**OFÍCIO Nº 016 /2022/HRTL/ACQUA-DG**

**Assunto: Contratação de serviços especializados para adequação das salas de Ressonância Magnética e Tomografia Computadorizada**

## ATA DE REUNIÃO DE SUPERVISÃO DE SITE.

**ASSUNTO:** PARECER TÉCNICO DE INSPEÇÃO NAS ÁREAS DE INSTALAÇÃO DOS EQUIPAMENTOS DE TOMOGRAFIA, RESSONÂNCIA MAGNÉTICA E RAIOS-X.

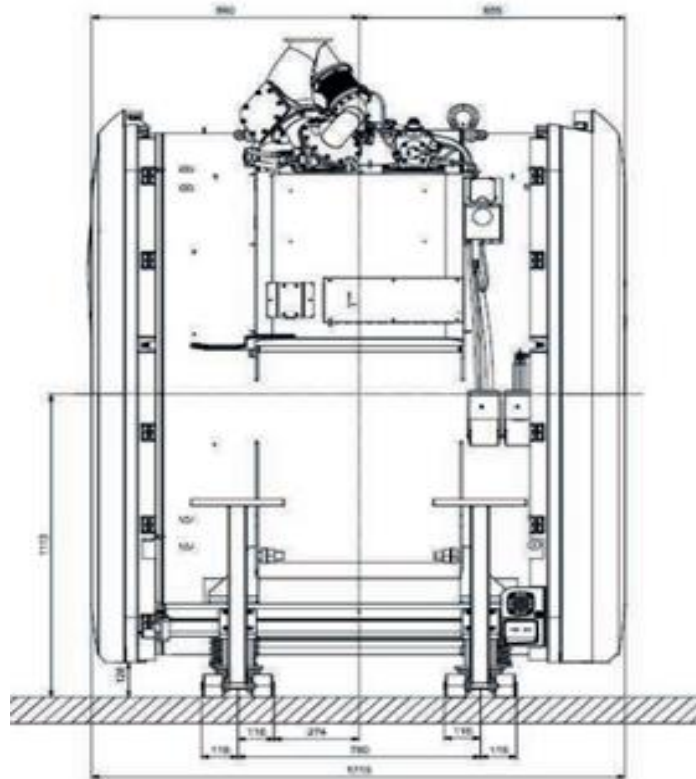
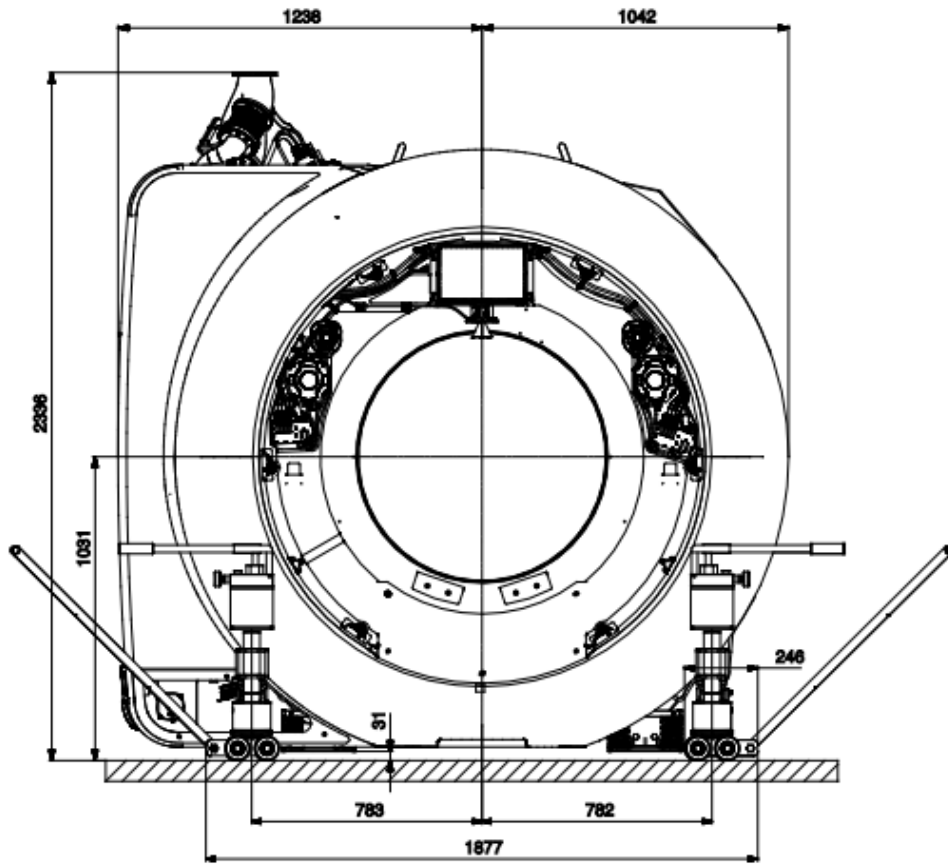
*"Será necessária a remover as portas de vidro (integralmente) e ainda adequar a alvenaria para se obter o vão mínimo de 2,40 x 2,00 (H x L). Atualmente, com os portas instaladas, o vão é de 2,12 x 195 (H x L)."*

*Será necessária também a abertura de um vão de acesso a sala. Devido a largura do corredor ser de 1,90 mts próximo a entrada da sala, solicitamos uma abertura de um vão de 2,40 x 2,30 (H x L) para facilitação da manobra e movimentação do equipamento.*

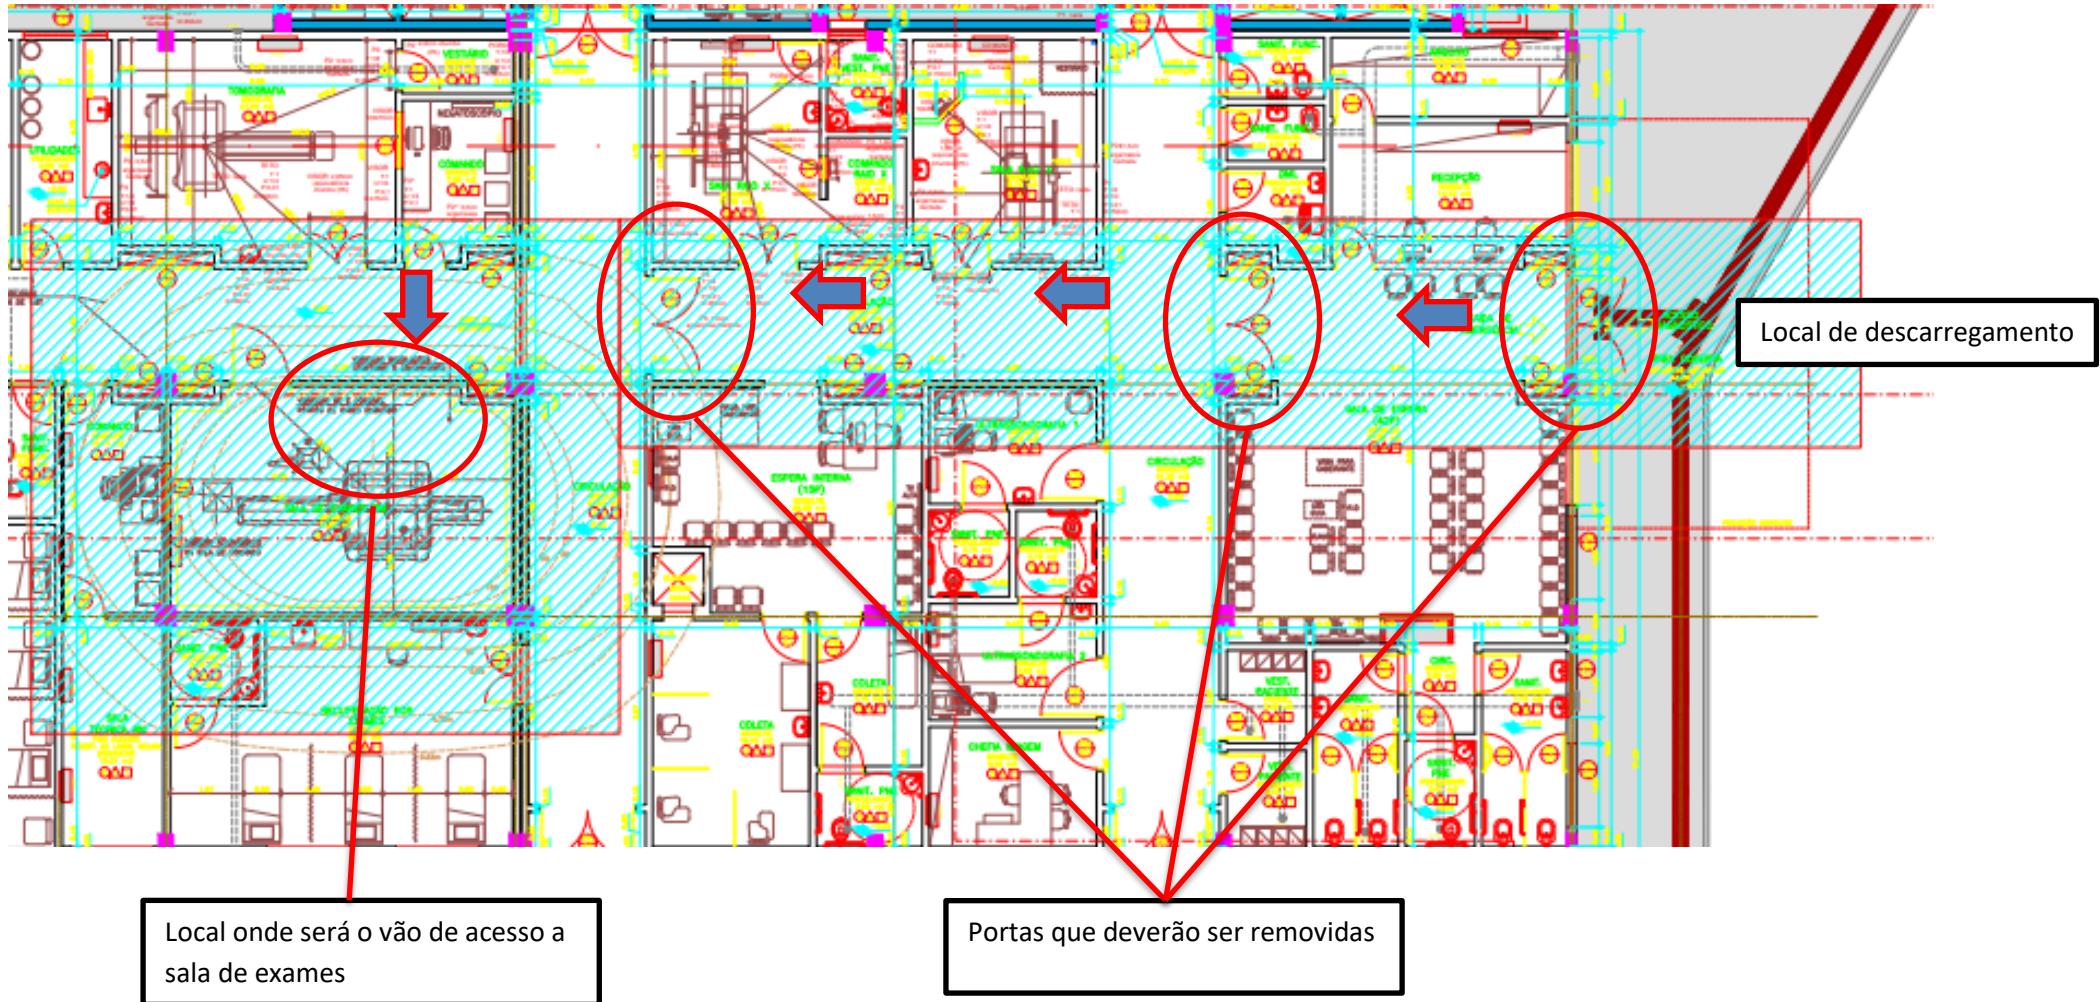
*Área de manobra e descarregamento externo*

*Porta de vidro a ser  
Removida*

*Corredores internos onde os vãos  
das portas deverão ser ajustados*

*Local onde será aberto vão  
para acesso a sala*

*Sala de exames*

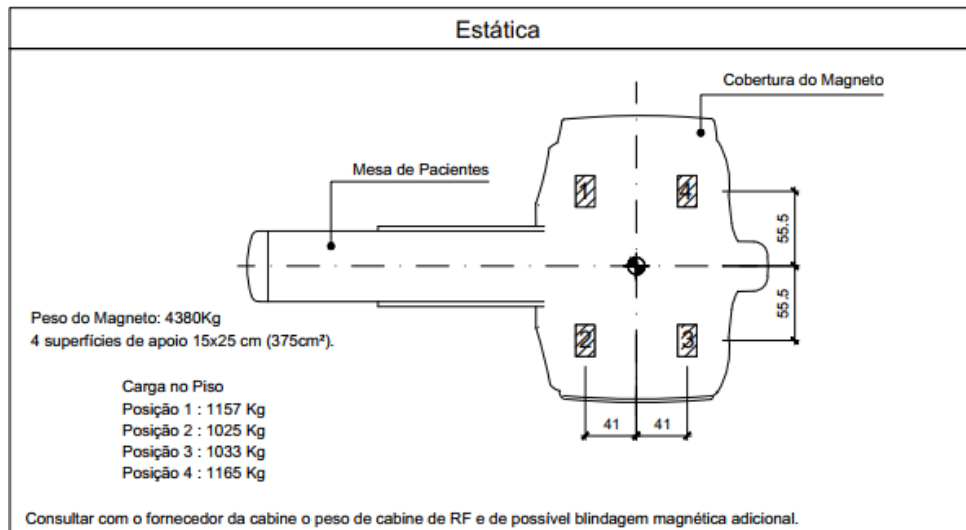
Na sala de exames falta ainda a realização de reforço do piso conforme solicitado em projeto.

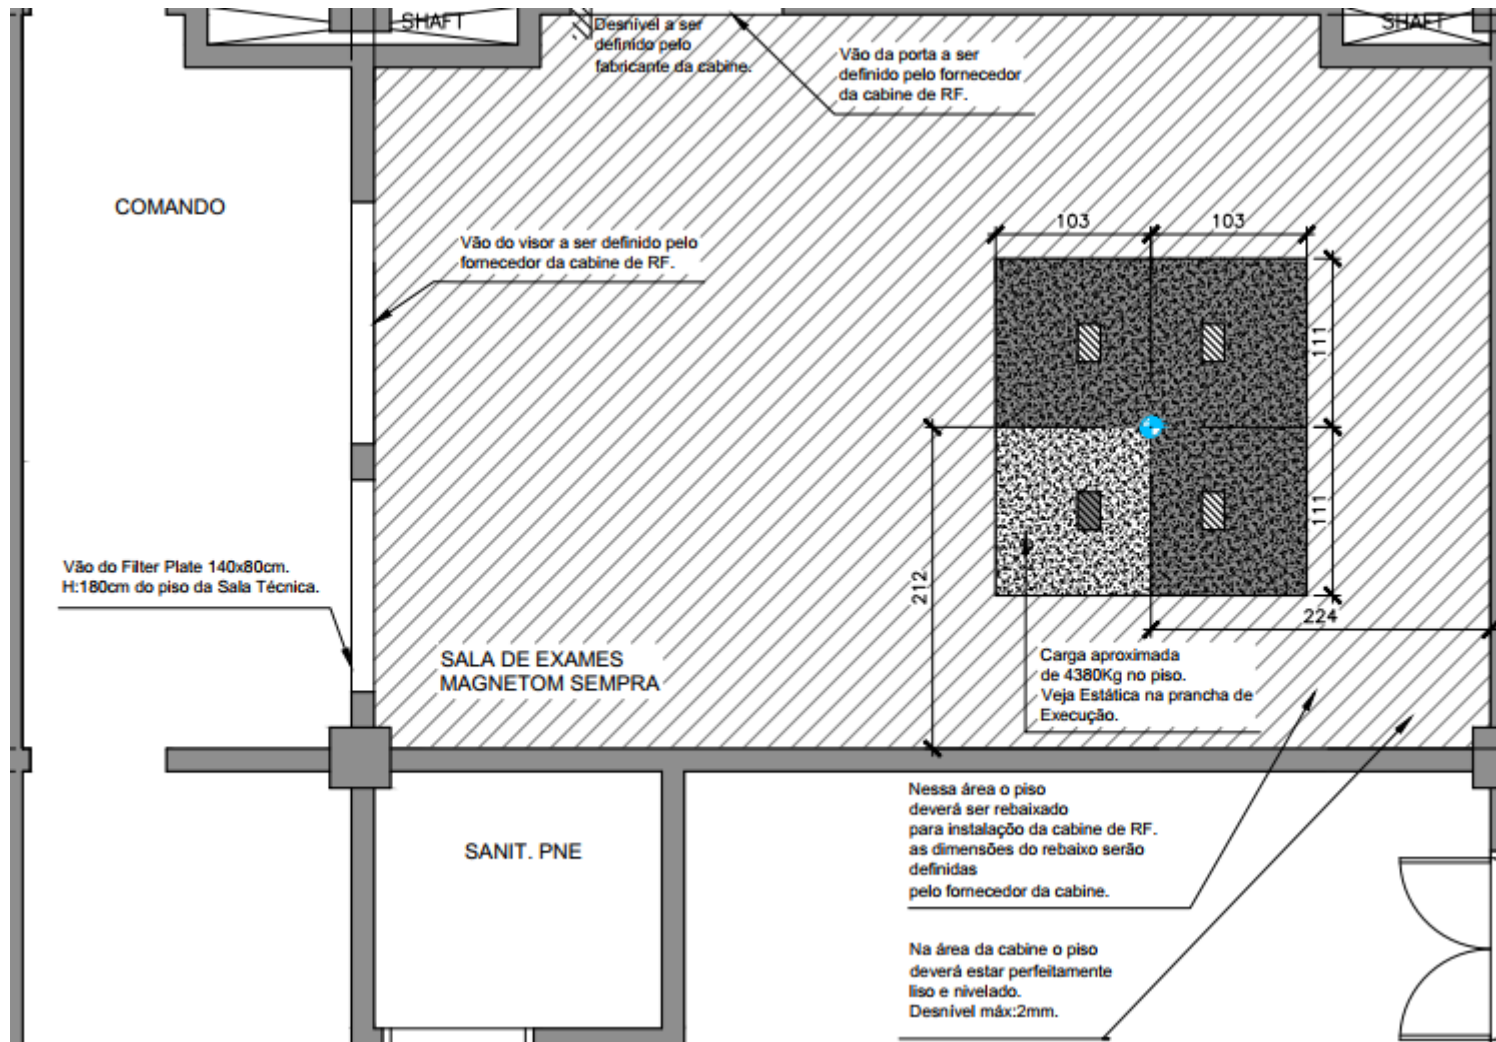
*Na sala técnica falta a remoção do piso elevado, remoção do forro e realização das infraestruturas conforme projeto.*
